LAUDO DE VISTORIA Nº 02/2024

Local da vistoria: Estrada Vicinal Tapira/São Roque de Minas Região da Capivara
Bairro: Zona Rural
Município: Tapira
Data da visita: 07/10/2024

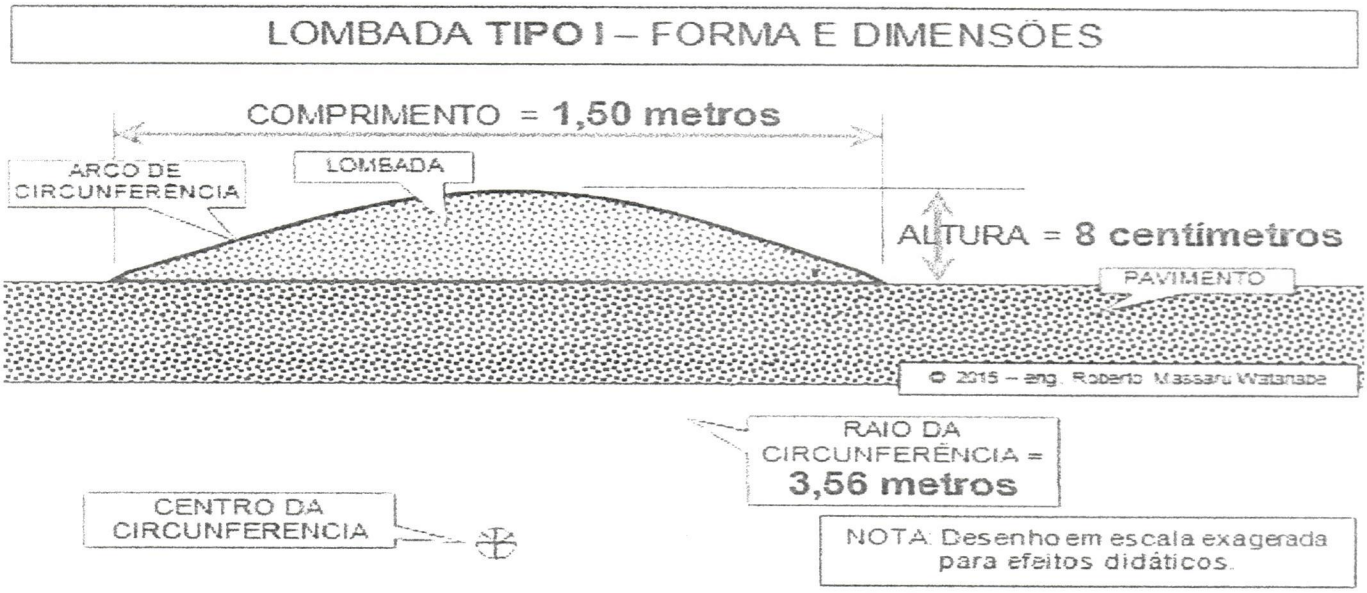
Conforme vistoria no endereço acima, constatou-se que os redutores de velocidade construidos na estrada vicinal tapira são roque de minas com coordenadas geograficas 19º56'42.57"S 46º48'19.71"0 encontra-se em desdacordo com estabelecidd pelo art art 94 do CTB. Face as diversas denuncia de populares que transitam pelo local este orgão de transito determina que os redutores de velocidade seja rebaixados na altura de **Tipo A: Tem entre 8 e 10 cm de altura e 3,70 m de comprimento e distancia de 100m**

Os quebra-molas são dispositivos redutores de velocidade que devem ser instalados apenas em ruas, não em rodovias. O Código Brasileiro de Trânsito (Lei 9.503/97) e a Resolução 39 do Conselho Nacional de Trânsito (CONTRAN) estabelecem as normas para a construção de quebra-molas.
